PROYECTO:
 AMPLIACIÓN CAPTACIÓN Y PRODUCCIÓN SISTEMA DE ACUEDUCTO REGIONAL ARJONA TURBACO

CONTIENE:
 FACHADAS

ESCALA: 1--100
 CODIGO: CPPAPATSEIEBEG-CPT/D-0002
 NOMBRE DE ARCHIVO: CPPAPATSEIEBEG-CPT/D 02-04DWG
 FECHA: NOVIEMBRE DEL 2016

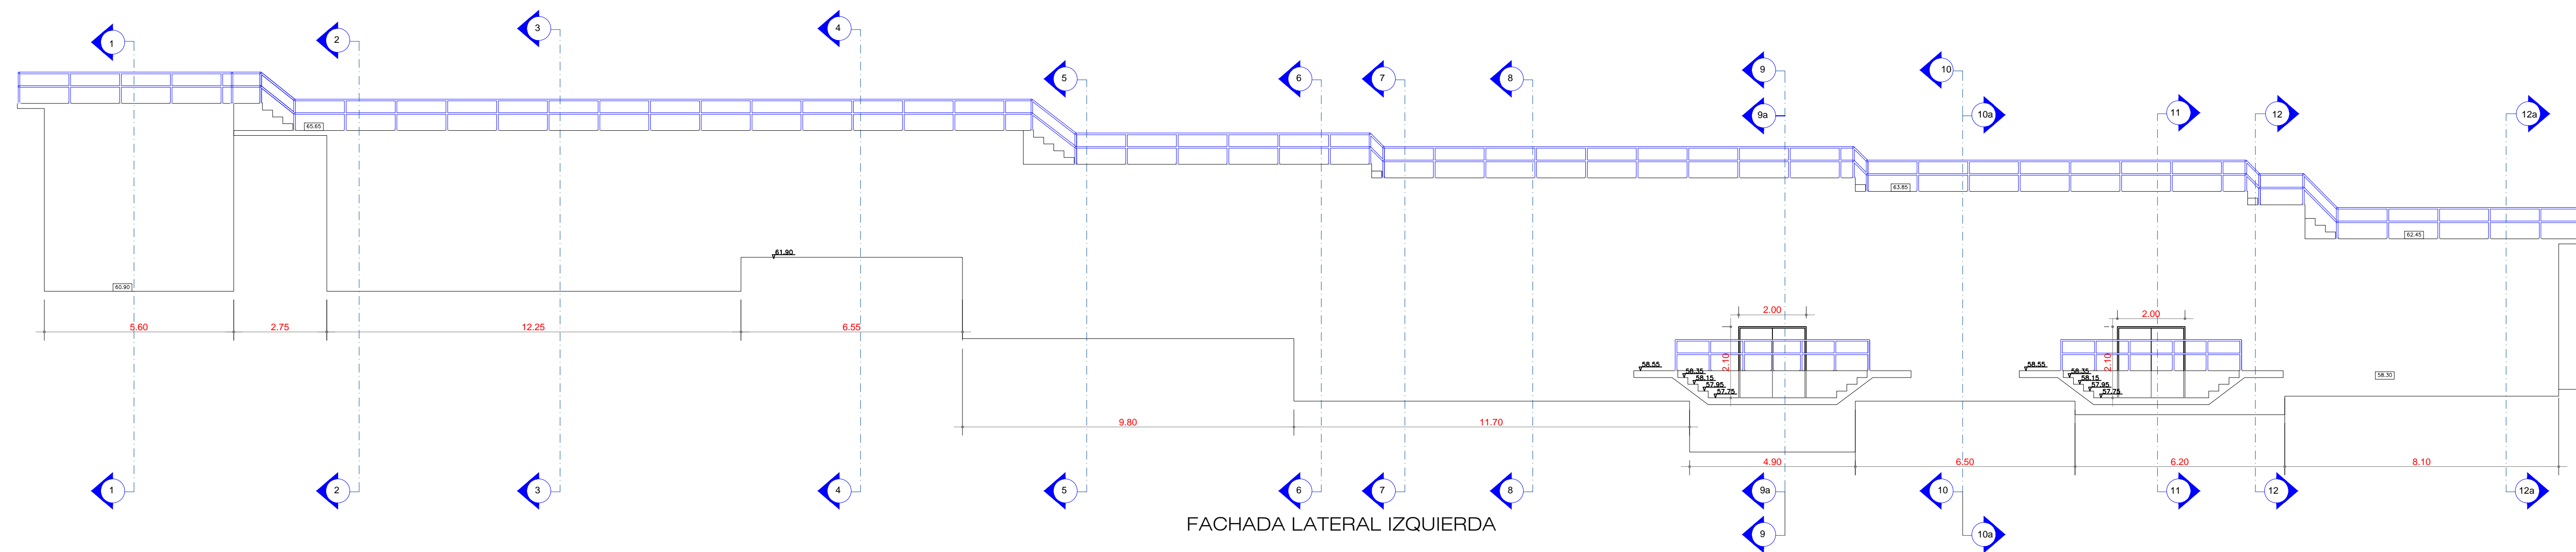
NOTA:
 La cota del vertedero de salida de agua filtrada fue modificada de 61.95m a 61.75 m. La cota del fondo del Tanque de Contacto fue modificada de 58.50 m a 58.30 m. La cota de las pasarelas sobre la Cámara de Contacto fue modificada de 62.65 m a 62.45 m. Estas modificaciones se atribuyen a lo indicado por el Ing. Carlos Solano Fajardo, de acuerdo a lo descrito como recomendación del MVCT mediante correo electrónico del 01 de Diciembre de 2016 a las 7:52 a.m. El Consultor y la Firma HIDROCONSULTORES S.A. no se hacen responsables de las implicaciones que generen estos cambios en el proyecto.
